INKOPPLING AV MOTORER
INBYGGD FREKVENSOFORMARE

FLÄKTBYTE ZIEHL EASTD TILL EBM
INK-FL-1020SE

EBM (3-fas)

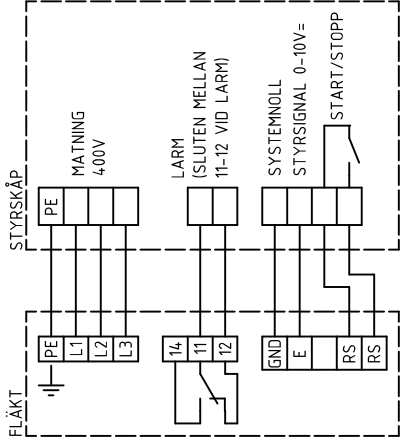
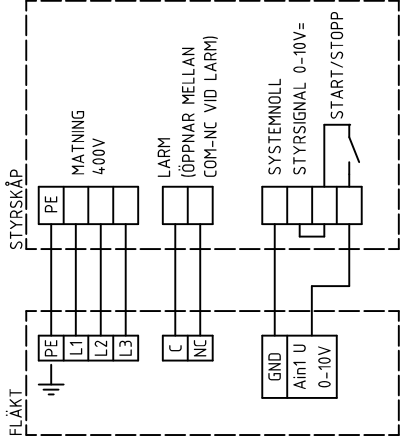
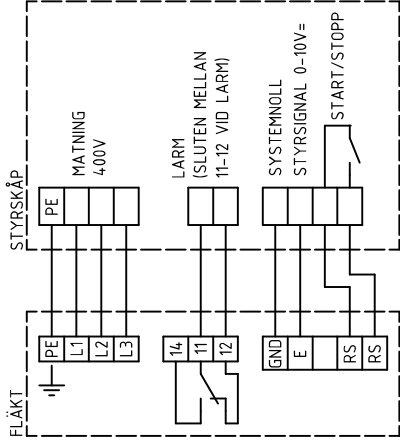
Kontaktfunktionen för fläktlarmet måste ändras från NO till NC i styrenheten.

Om larmet ligger på samma ingång som tryckgivare i styrenheten då ska inte fläktlarmet kopplas in. Funktion erhålls via avvikelse på tryckgivaren.

EBM (1-fas)

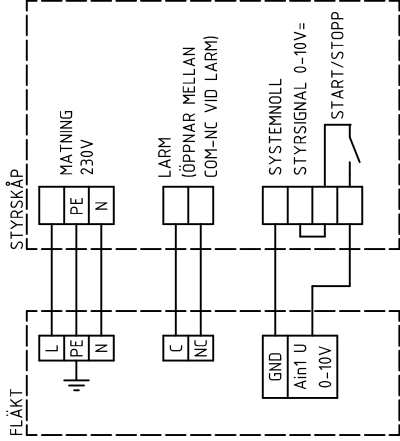
OBS! NY FLÄKTMOTOR ÄR 1-FAS 230V
OMKOPPLING I SKÅPET ERFÖRDRAS

Kontaktfunktionen för fläktlarmet måste ändras från NO till NC i styrenheten.

Om larmet ligger på samma ingång som tryckgivare i styrenheten då ska inte fläktlarmet kopplas in. Funktion erhålls via avvikelse på tryckgivaren.
